OGGETTO: **Osservazioni** ai sensi dell'art. 24 comma 3 del D.Lgs.152/2006 entro il termine di 30 (giorni) dall'Avviso Pubblico Prot. (Comune di Veglie) n. Prot. n. 12687/2023 del 13/09/2023 12:20 **Progetto per la realizzazione di un impianto eolico denominato "Leverano", costituito da 6 aerogeneratori di potenza nominale di 7,2 MW, per una potenza complessiva d'impianto pari a 43,2 MW, da realizzarsi nei comuni di Veglie (LE) e Leverano (LE), con opere di connessione alla RTN ricadenti anche nei comuni di Copertino (LE) e Nardò (LE) (cod. MYTERNA n. 202200319).**

Codice procedura (ID_VIP/ID_MATTM) 10143

Procedura: Valutazione di Impatto Ambientale (PNIEC – PNRR)

le seguenti osservazioni al progetto di cui sopra condivise con le Amministrazioni Comunali di Copertino, Nardò, Leverano.

Figura 1. Mappatura delle aree idonee, compatibili e sensibili (Scenario 4.4.1. Parte 3 – PPTR).

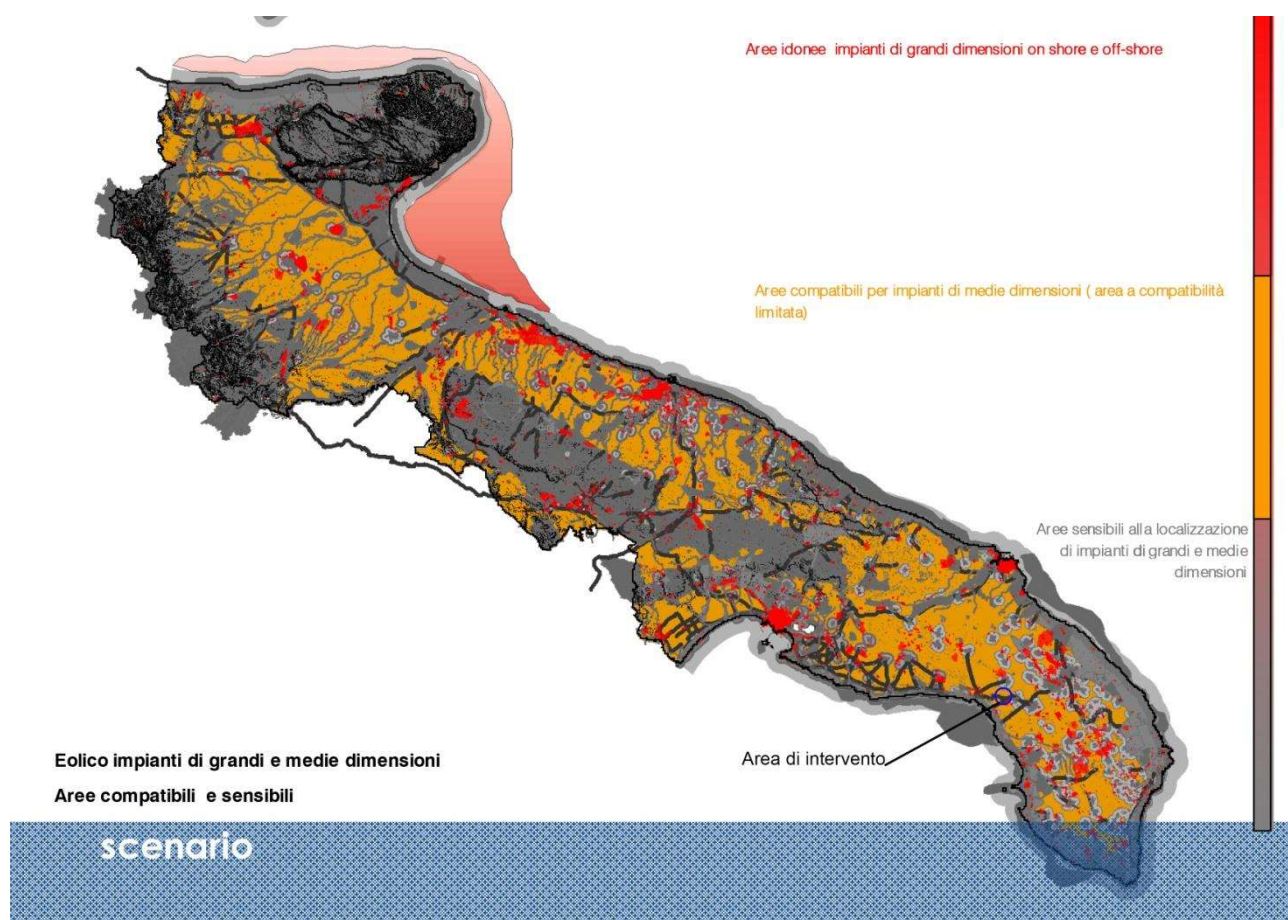
Osservando la Figura 1, emerge che l'area in oggetto (cerchiata in blu) è compatibile con i soli impianti di medie dimensioni (area a compatibilità limitata), cioè quelli con aerogeneratori di potenza compresa tra i 50 kW e 1 MW. Il progetto in esame, essendo caratterizzato da impianti di grossa taglia (aerogeneratori con potenza di 7,2 MW) è pertanto incompatibile con l'area di intervento.
